杜の都バイオマス発電事業に係る
事業計画等の変更について

令和4年3月24日

合同会社杜の都バイオマスエナジー

令和2年6月26日から同年7月27日まで環境影響評価書（以下、「評価書」という。）の縦覧を行った「(仮称) 仙台バイオマス発電事業」について、以下の内容を報告する。

図 1-2 環境影響評価方法書からの配置計画の変更

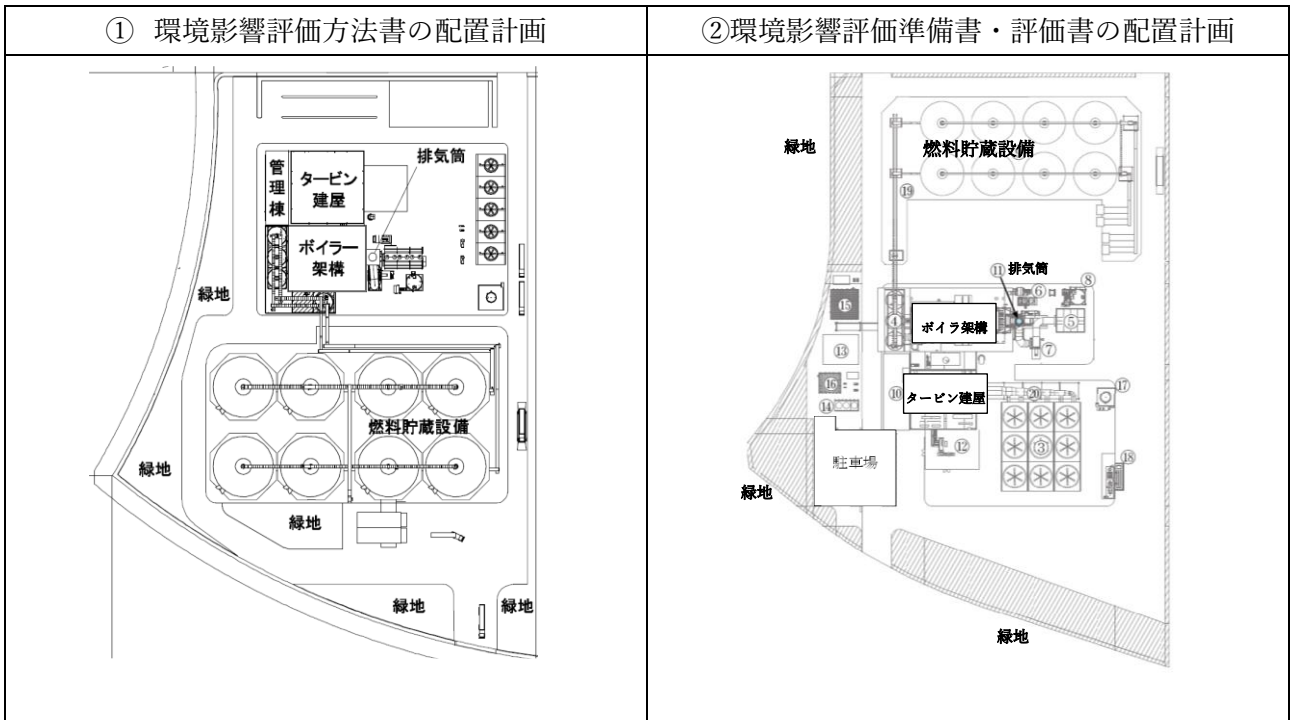
環境影響評価準備書・評価書の段階において、対象事業実施位置近傍にある「なかの伝承の丘（蒲生北部2号公園に近接する東日本大震災の慰霊碑）」（図1-1参照）からの景観への影響に配慮し、環境影響評価方法書段階の計画から、燃料タンクやボイラ、タービン建屋などの大きな構造物の配置計画を変更している（図1-2①②参照）。

施工業者との詳細設計を進めた結果、今般大きな構造物以外の一部の機器類の配置について、環境影響評価書時点から変更となったため（図1-2③参照）、以下にご報告する。

図 1-3 変更前の配置計画（評価書抜粋）

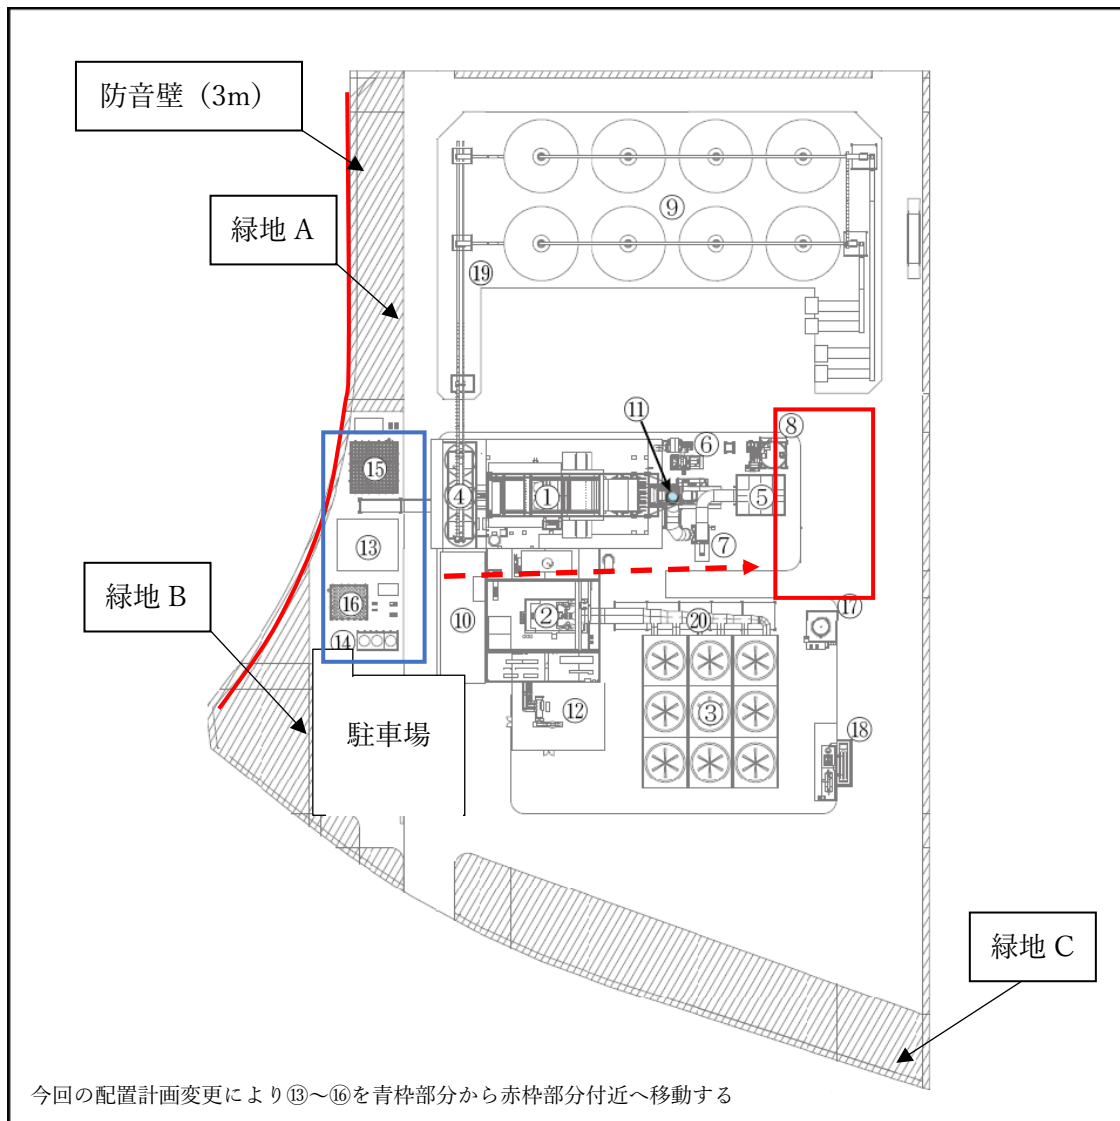
変更前の評価書の配置計画は図 1-3（図 1-2②と同様の配置計画）に示すとおりである。⑬純水・排水装置、⑭補機冷却塔、⑮工水タンク、⑯純水タンクは発電所の西側に配置を計画しており、西側敷地境界における施設の稼働に伴う騒音の低減のため 3m の防音壁（図 1-3 左赤線部分）の設置を予定していた。

図1-4 変更後の配置計画

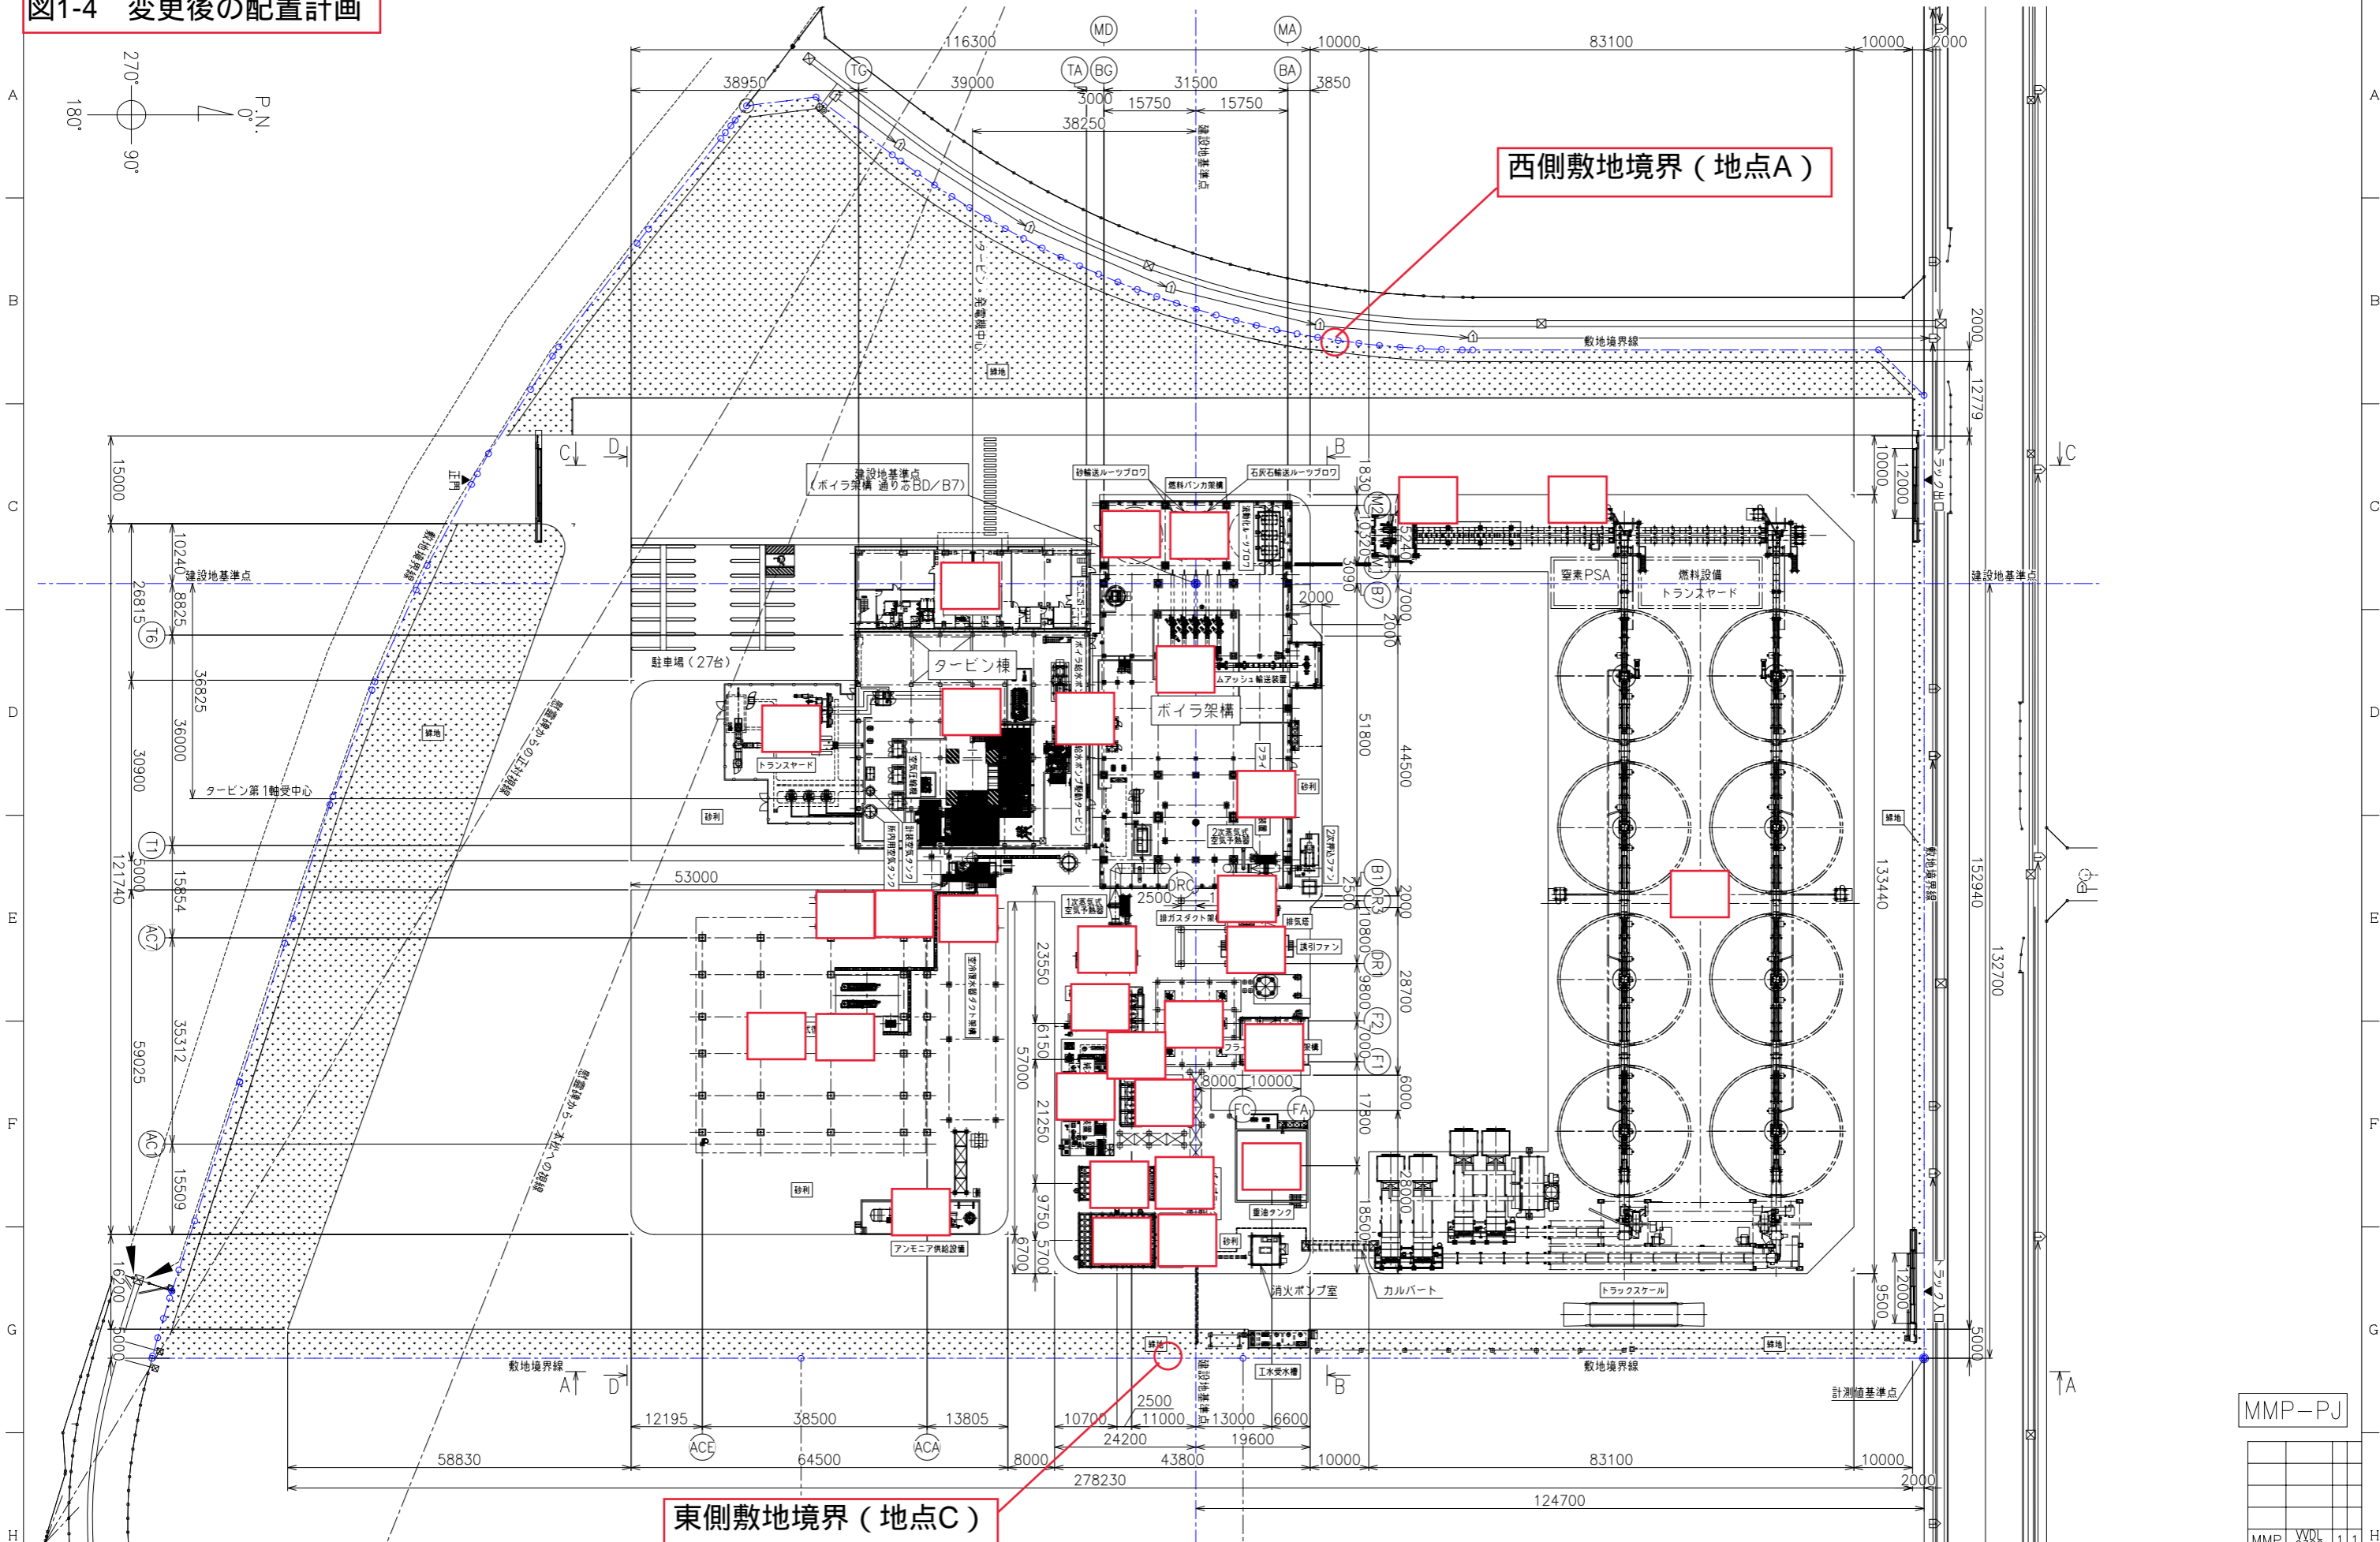
変更後の配置計画は図 1-4 (図 1-2③と同様の配置計画) に示すとおりである (主要な設備名称は以下の表 1 を参照)。⑬純水・排水装置、⑭補機冷却塔、⑮工水タンク、⑯純水タンク及び付属するポンプ類を敷地中央付近、又は敷地中央より東側に配置変更する。また、敷地東側にあった機器類の配置を微調整している (タンク類の配置交換、位置の微修正)。

当該変更に伴い、西側敷地境界における騒音は低減されると想定されるため、評価書時点で計画していた防音壁 (3m) については、設置しない計画とした。

図 2-2 再予測評価の予測地点

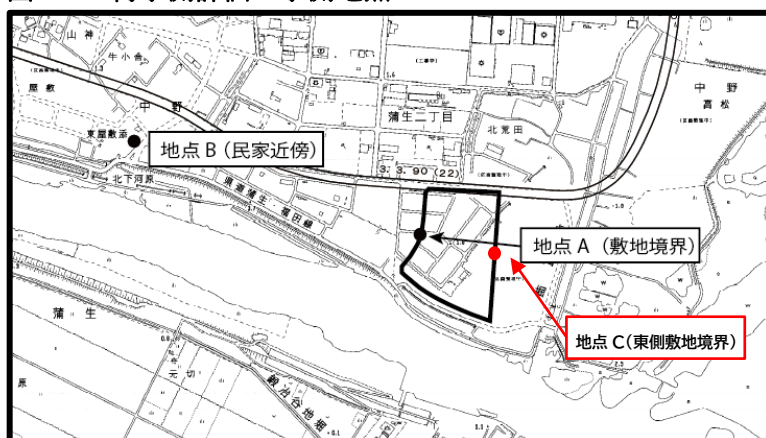
予測位置については、評価書時は西側敷地境界（地点 A）と西側の民家近傍地点（地点 B）であったが、再予測評価は西側敷地境界と東側敷地境界（地点 C として設定）とした（図 2-2 参照）。西側の民家近傍地点については、西側敷地境界の予測値が評価書時より下回っており（後述参照）、敷地境界より 500m ほど離れた民家近傍地点においても評価書時より予測値が下回ると考えられるため、再予測評価は行わないこととした。また、今般の配置計画の変更で騒音源となる機器を東側に配置しているため、東側敷地境界の予測を行うこととした。
